Les Fabriques

PC 16.2-1 - Analyse de compatibilité GRT Gaz -
Crèche et Restaurant

VOS RÉF. 2020-06-11 – Transmission par email
NOS RÉF. P2020-003125
INTERLOCUTEUR Véronique Thévenet ☎ 04 78 65 59 42
OBJET Avis GRTgaz sur analyse de compatibilité : Annexe 5
Projet d'un restaurant au rez-de-chaussée de l'ILOT 5C3 – XXL / DI LES FABRIQUES
RUE ANDRE ALLAR - MARSEILLE 15E ARRONDISSEMENT

VOS REF Annexe 3 – Cerfa 15016
 NOS REF P2020-003125
 INTERLOCUTEUR Véronique Thévenet ☎ 04 78 65 59 42
 OBJET Éléments utiles à une étude de dangers : Annexe 4
 Projet d'un restaurant au sein du bâtiment de l'ÎLOT 5C3 – XXL / DI LES FABRIQUES
 Rue André Allar – Commune de MARSEILLE (15)

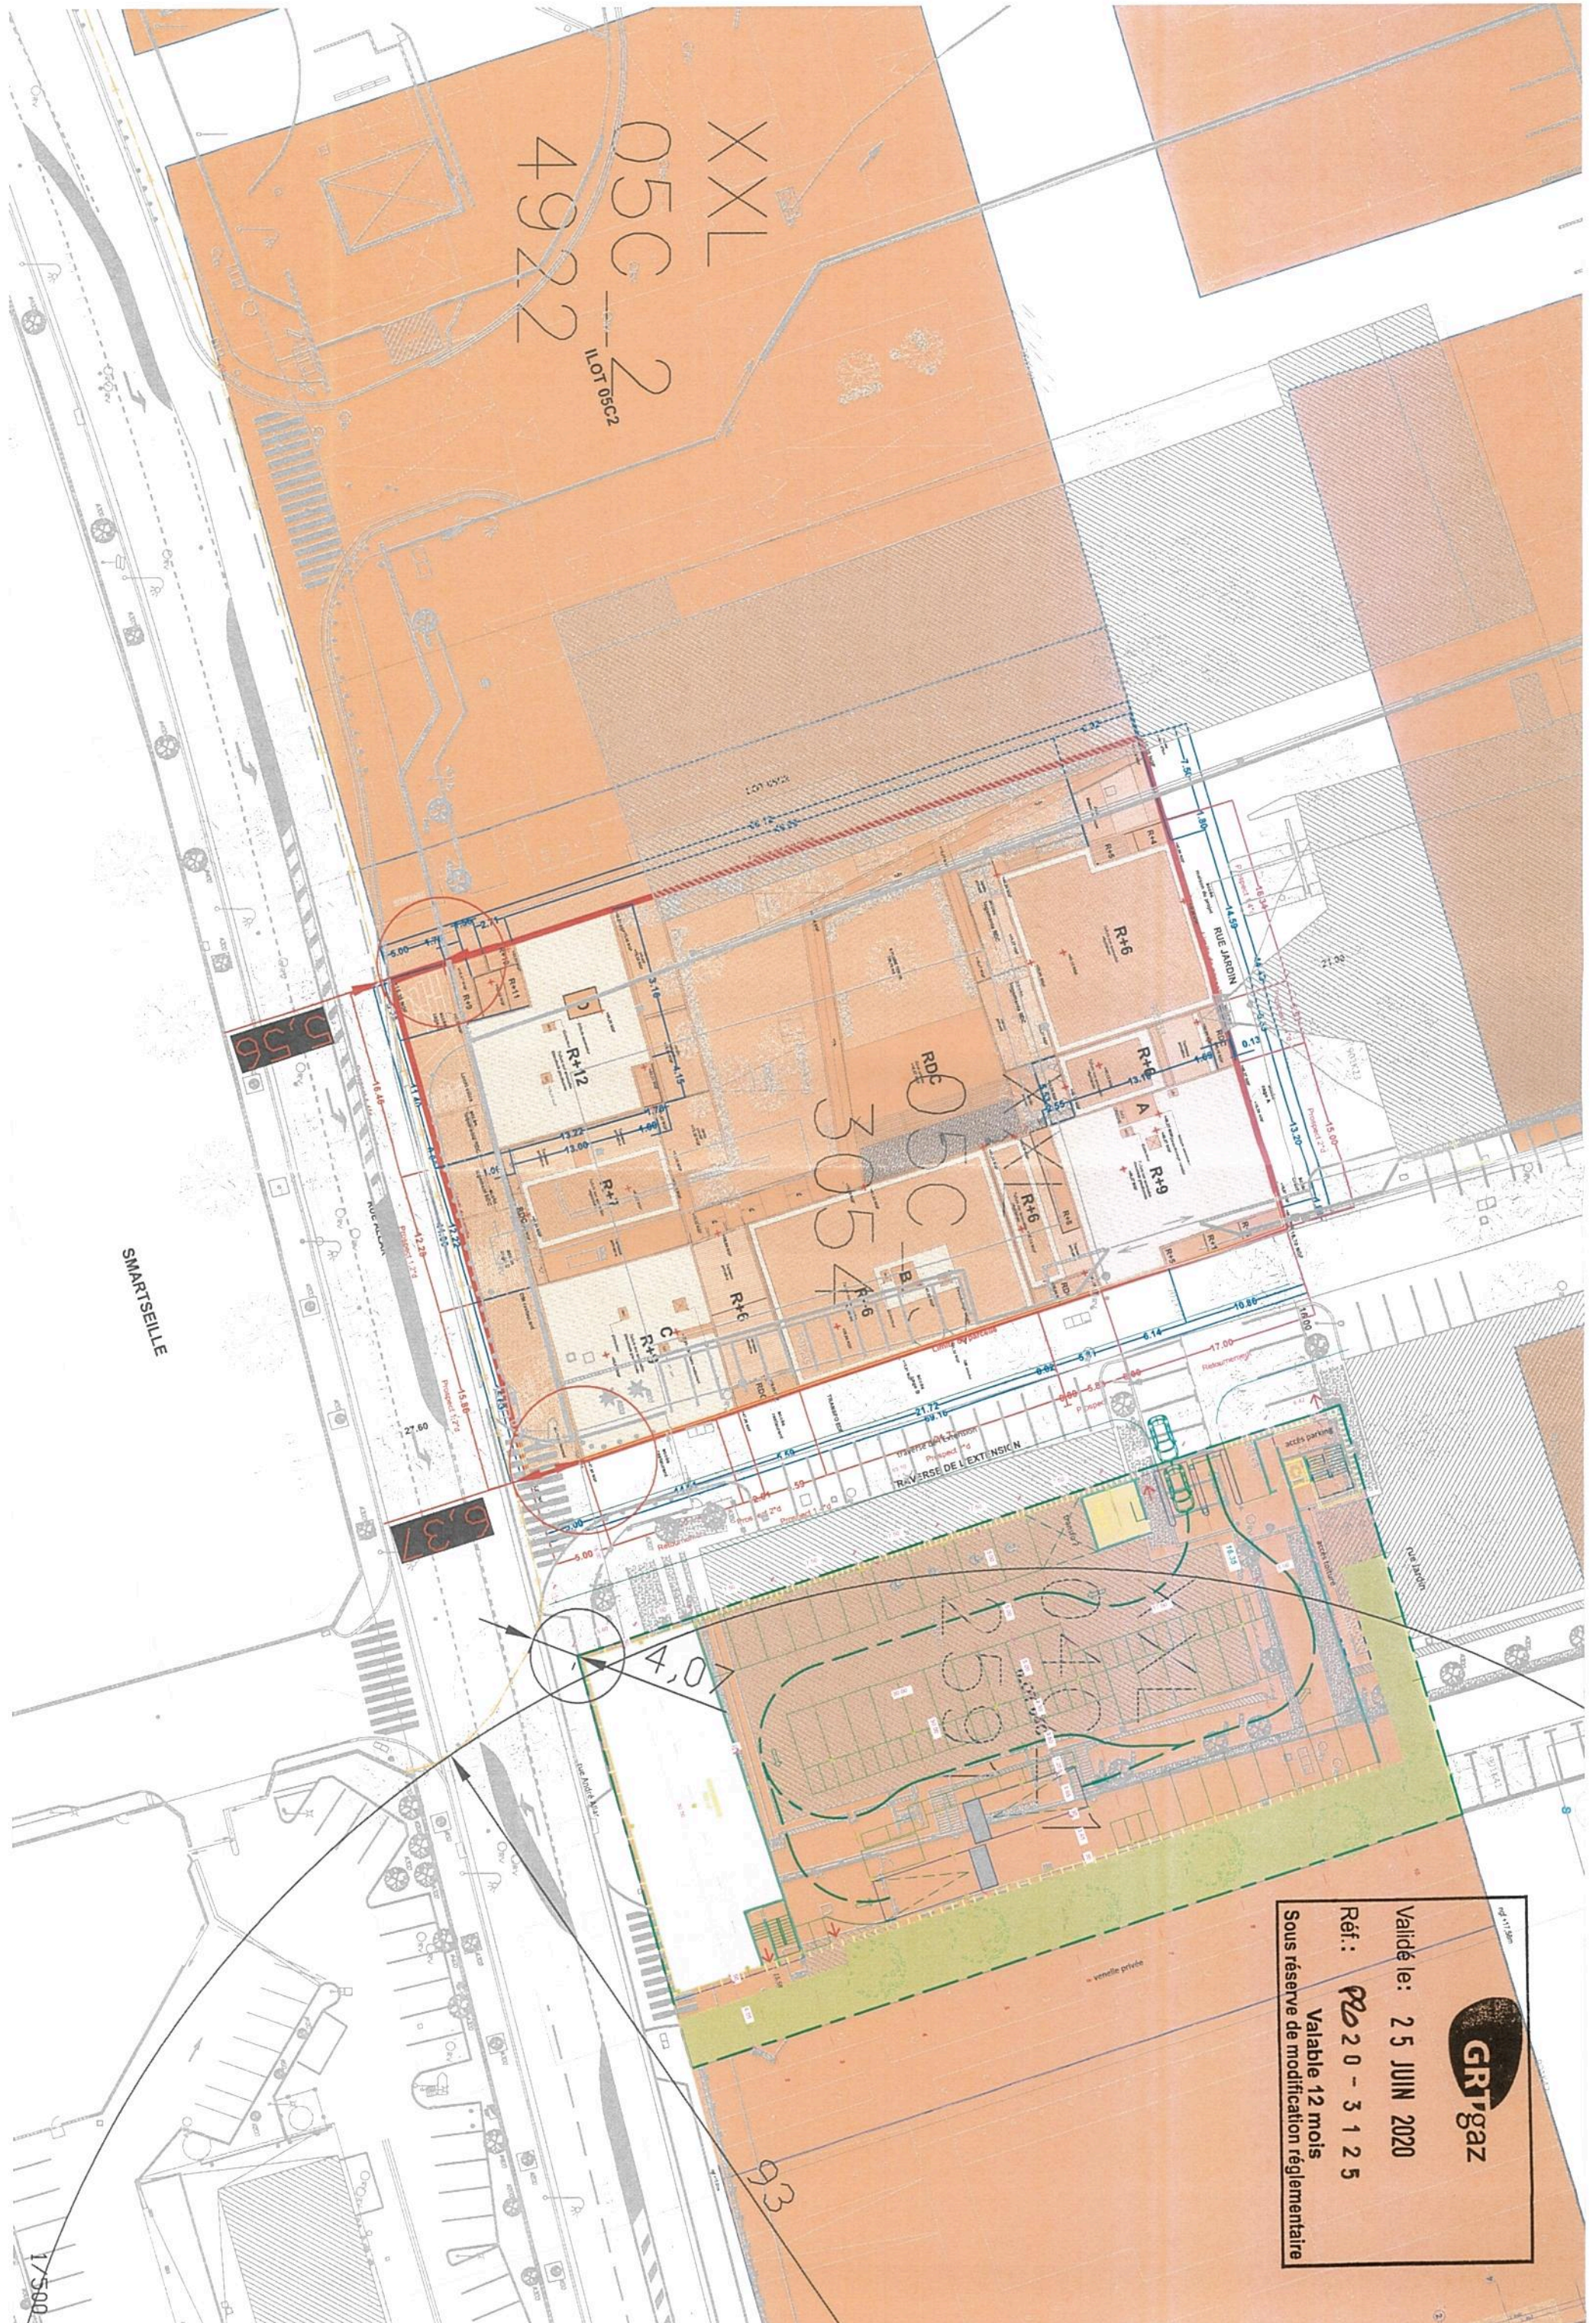
Au vu des éléments fournis, l'îlot 5C3 est prévu à proximité immédiate de notre ouvrage et se situe donc à l'intérieur des servitudes d'utilité publique de maîtrise de l'urbanisation des phénomènes dangereux de référence majorant et réduit.

- Il convient de ne pas prévoir de fondation à moins de 5 mètres des ouvrages (bord de fouille).

Nos deux canalisations étant très proches du bâtiment projeté, la stabilité du terrain devra être vérifiée avant d'enclencher cette phase de travaux.

Projet de SUP 2 (-SUP3)

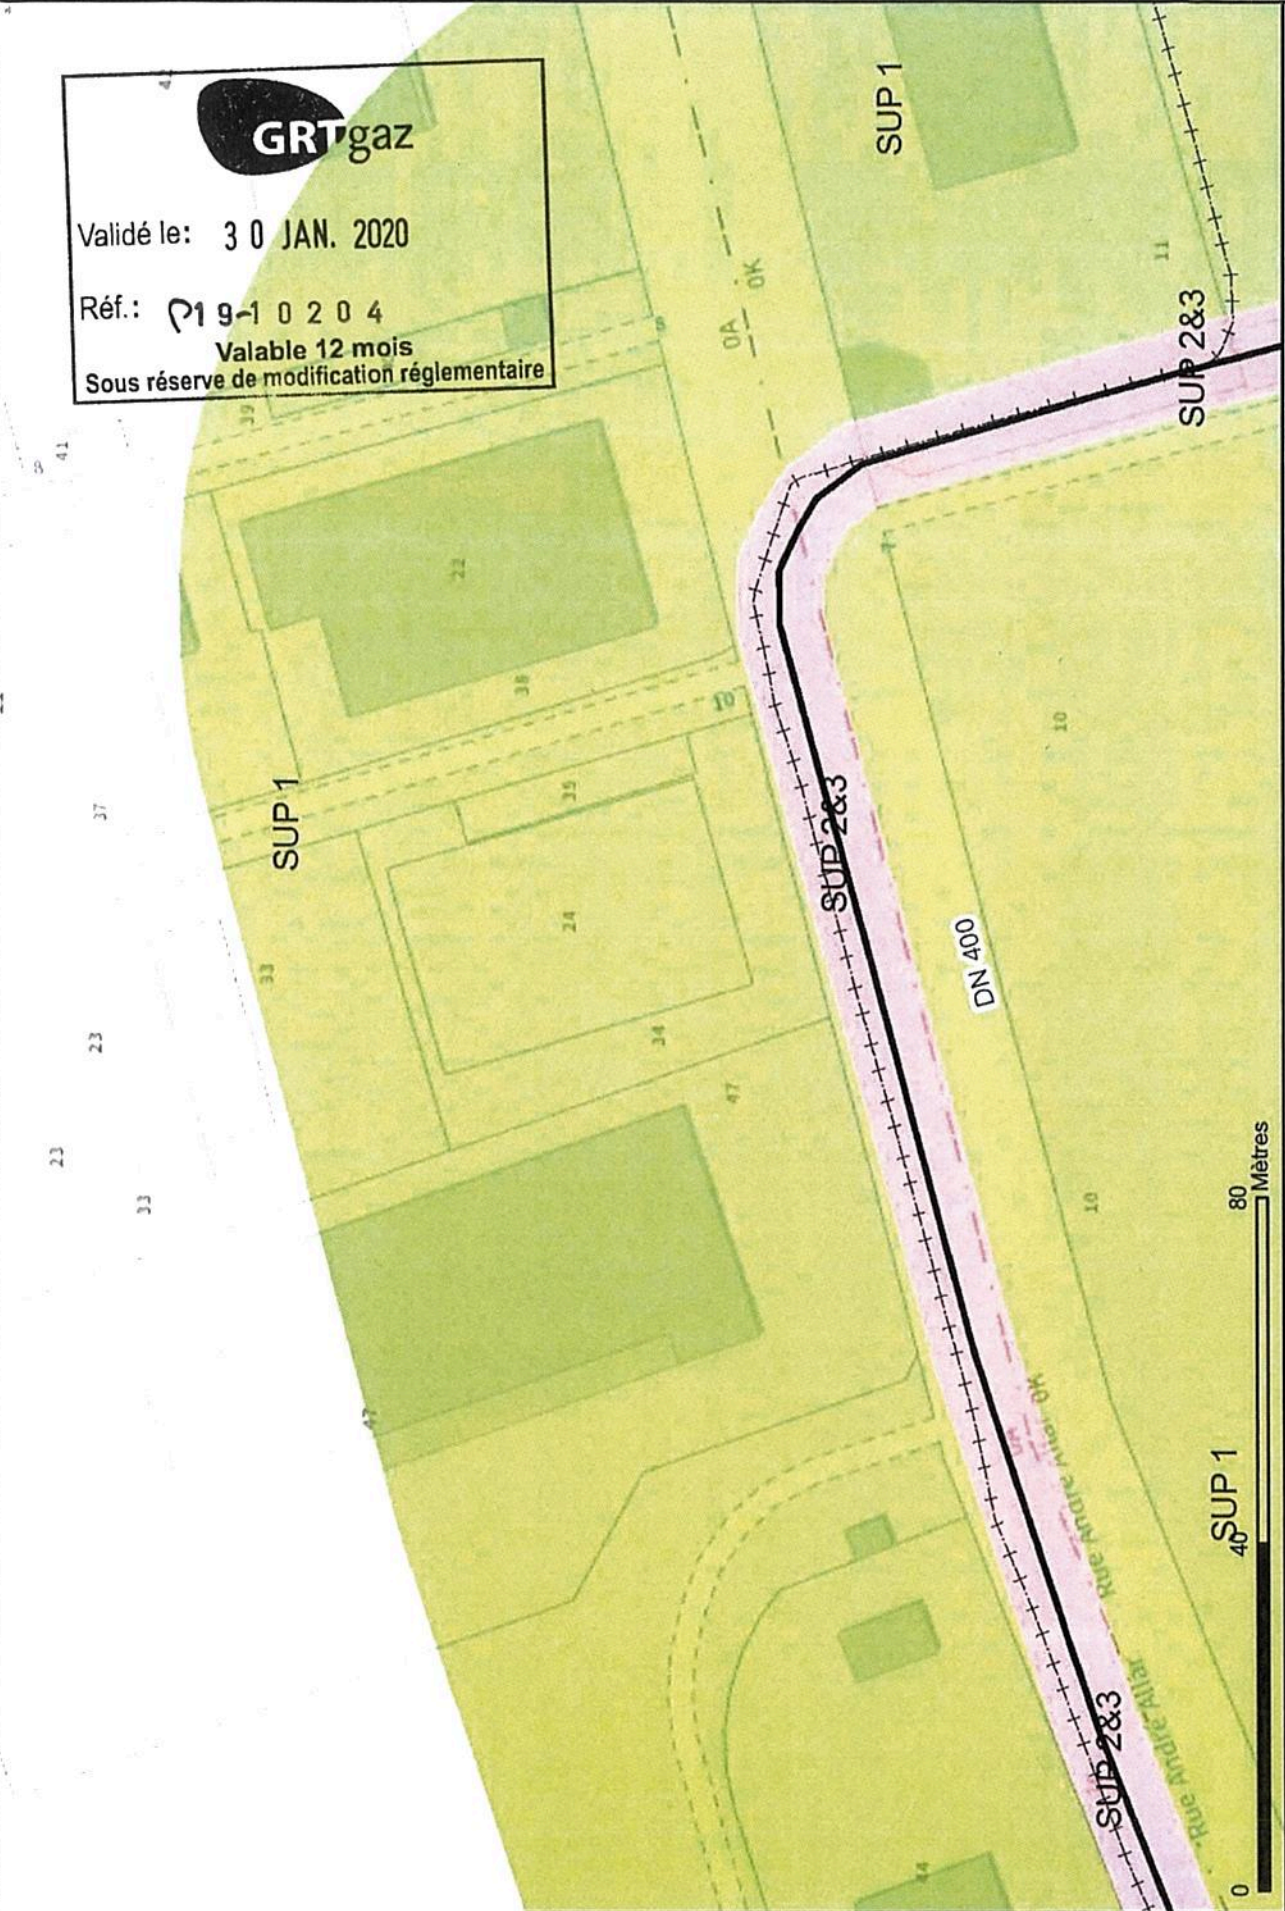
- L'implantation de clôtures doit faire l'objet d'un accord avec GRTgaz,
- Il convient de ne pas prévoir de fondation à moins de 5 mètres des ouvrages (bord de fouille),
Nos deux canalisations étant très proches du bâtiment 5C3 projeté, la stabilité du terrain devra être vérifiée avant d'enclencher cette phase de travaux.

Dans le cadre de la réalisation de votre analyse de compatibilité, il sera nécessaire de nous transmettre les pièces justifiant du respect de ces prescriptions et plus particulièrement un plan précis de votre projet avec la représentation des ouvrages de transport concernés et la distance minimale entre ces ouvrages et le projet.
